Memorando
DSH-562-2024

INFORME TÉCNICO DSH-095-2024

“Diseño y Construcción de dos Puentes Vehiculares en la vía Gorgona hacia Cabuya: Puente N°1 Quebrada Barrante/Conejo y Puente N°2, Quebrada Grande”, distrito de Chame, provincia de Panamá Oeste”.

Pag 33. Estudio Hidrológico

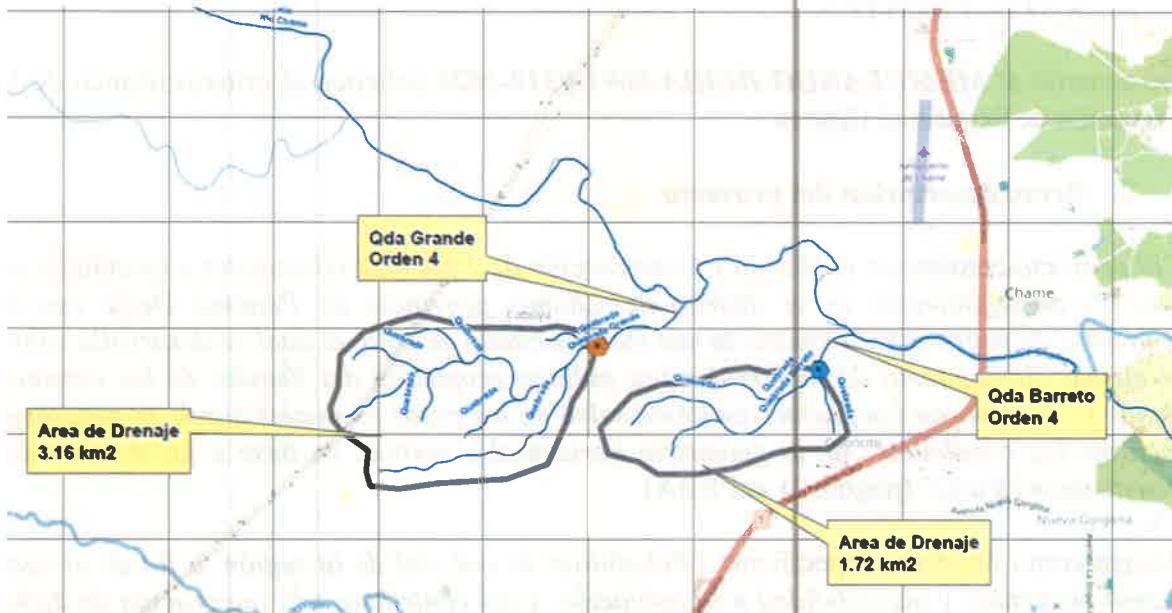
Con respecto a la página 33 del Estudio Hidrológico:

Este estudio ha sido elaborado para dos puentes en dos (2) cauces distintos, en caso de requerir otra obra civil ya sea para el encauce o revestimiento del cuerpo de agua debe presentar su respectivo EsIA.

Para este proyecto consta de la alineación de caminos existentes, hay dos (2) puentes, estos serán reemplazados (uno en cada cuerpo de agua, Puente 1 Quebrada Barrante y Puente 2 Quebrada Grande).

Importante resaltar, evitar la acumulación de tierra, restos de vegetación o acumulación de otro material que obstruya el cauce estudiado, así como la alteración del cauce, se debe velar por la no obstrucción del mismo por escombros.

Diseño y Construcción de dos Puentes

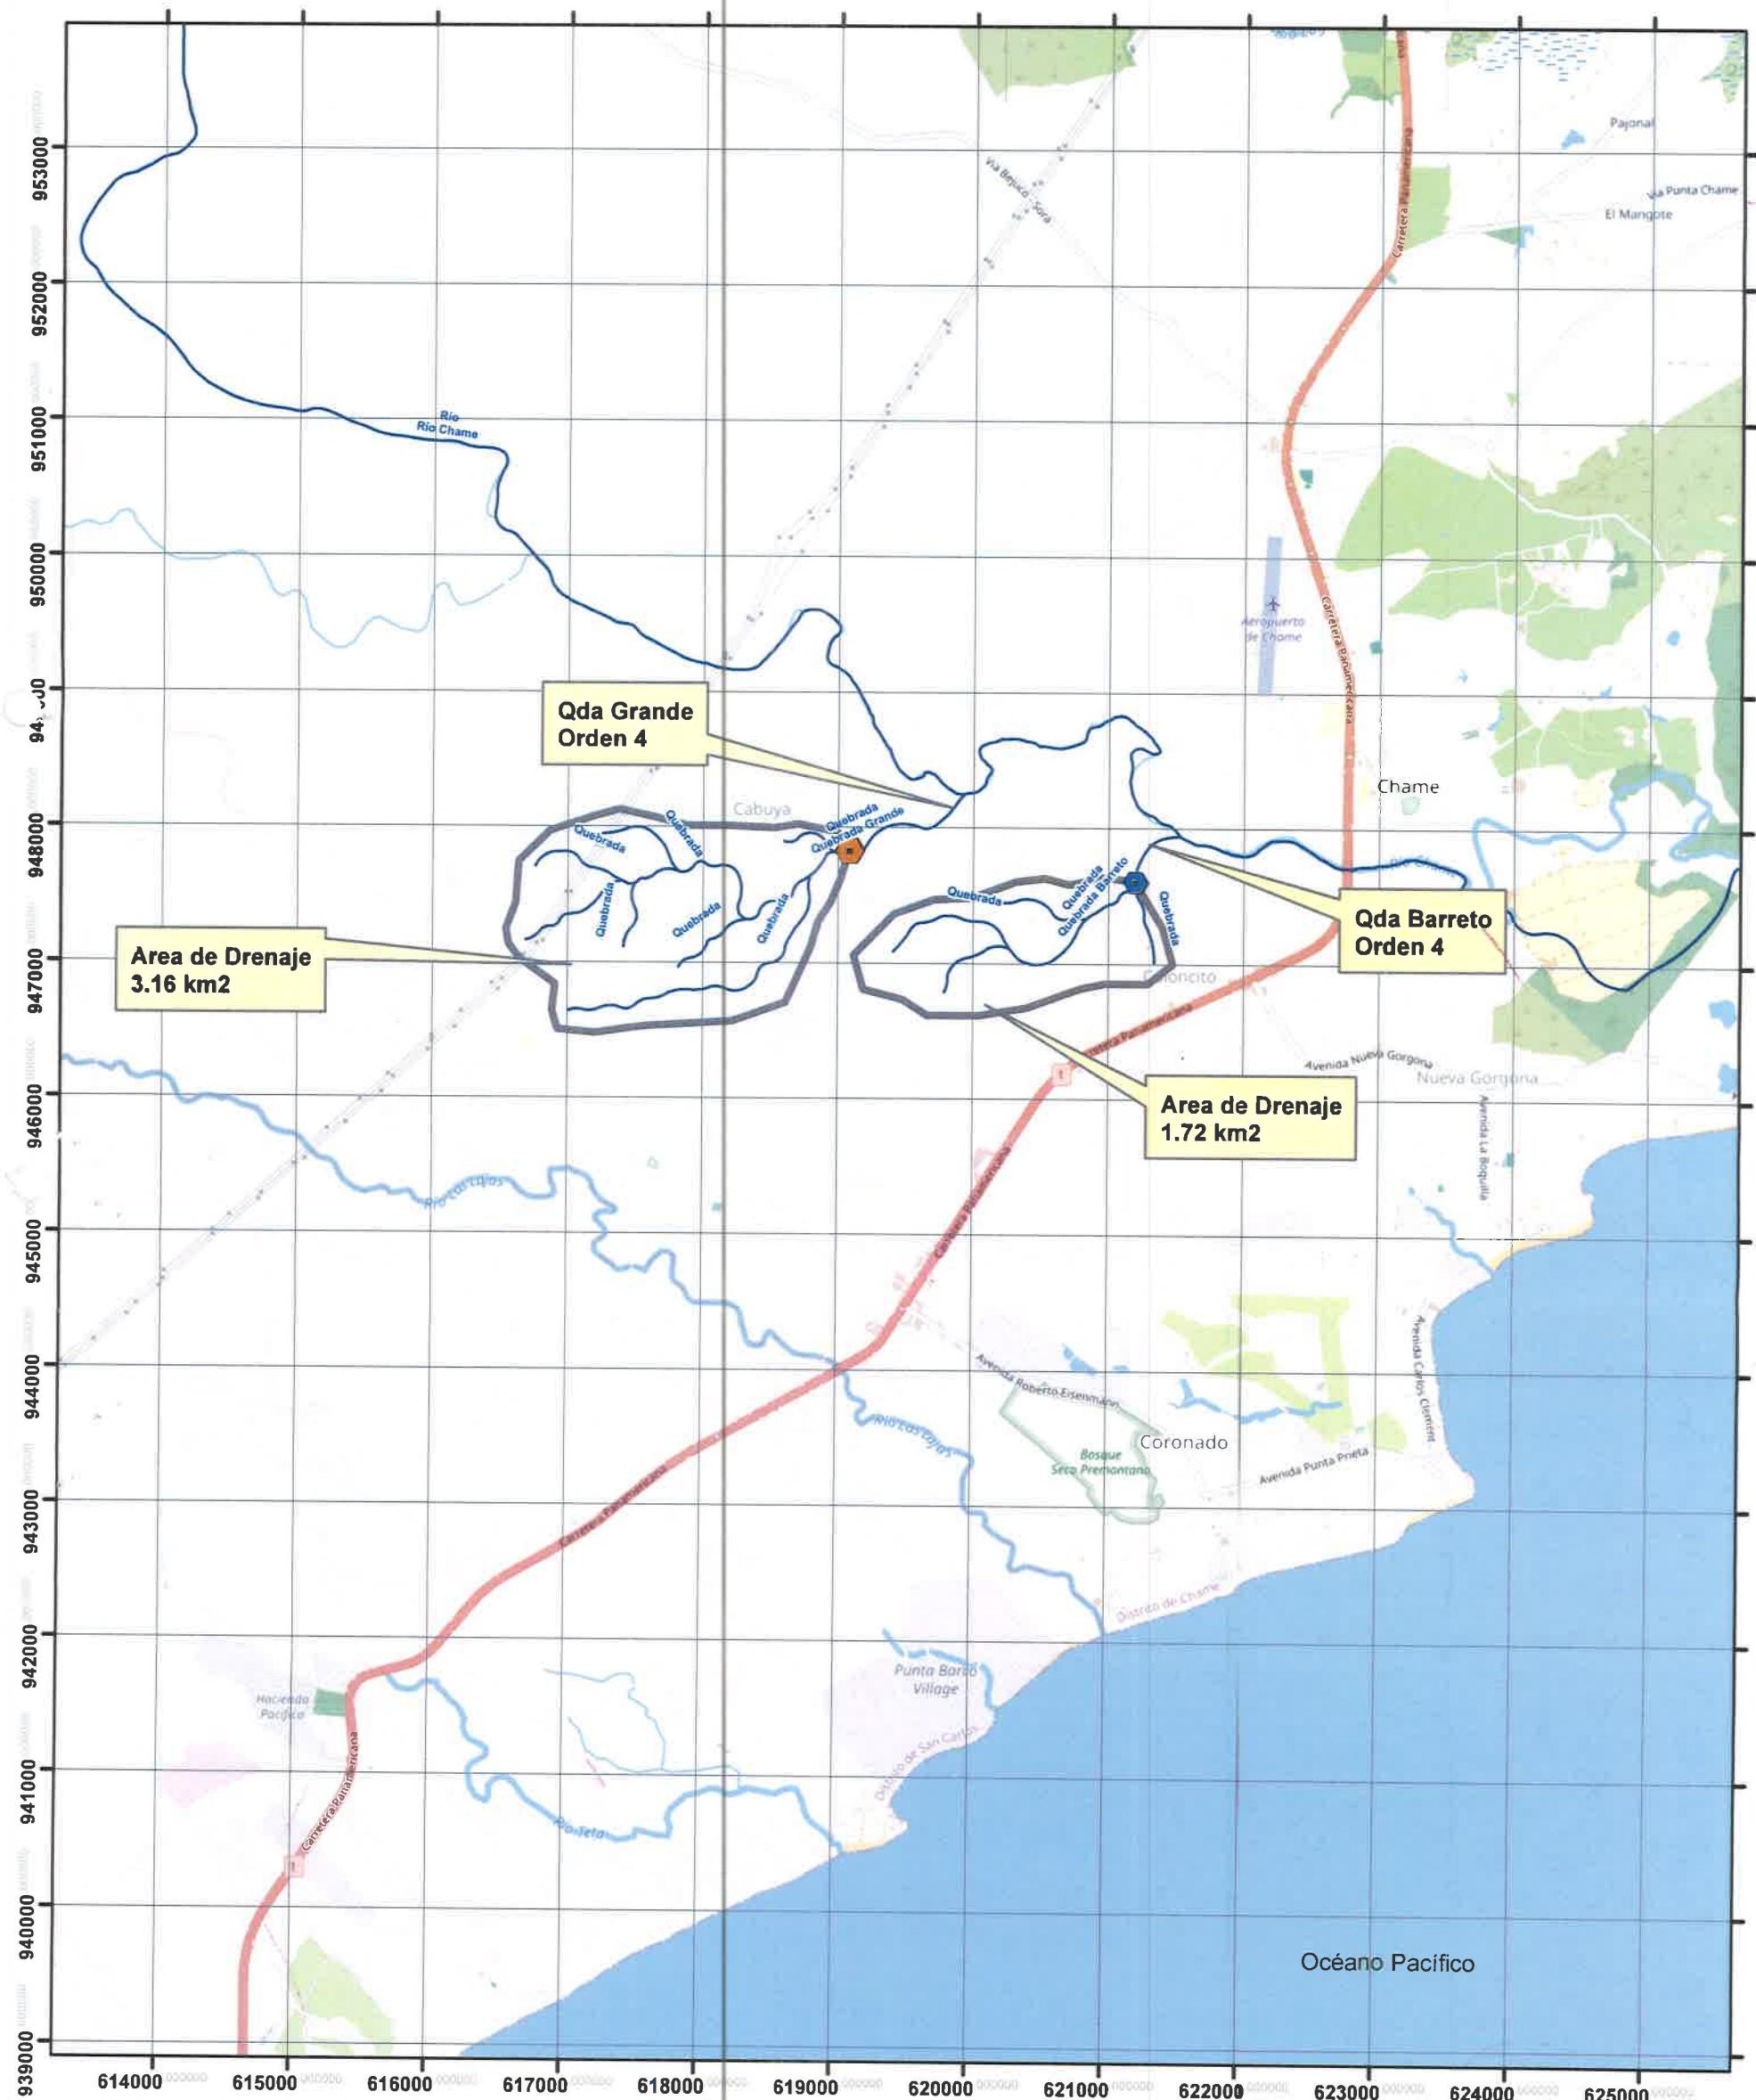
*Adjunto al informe bajo documentación se anexa mapa emitido por Ministerio de Ambiente donde muestra las coordenadas proporcionadas del promotor, resaltando el área de drenaje de cada cuerpo de agua donde se reemplazarán los puentes, siendo Quebrada Grande de orden 4 con un área de drenaje de 3.16 km^2 y Quebrada Barreto de orden 4 con área de drenaje de 1.72 km^2 .
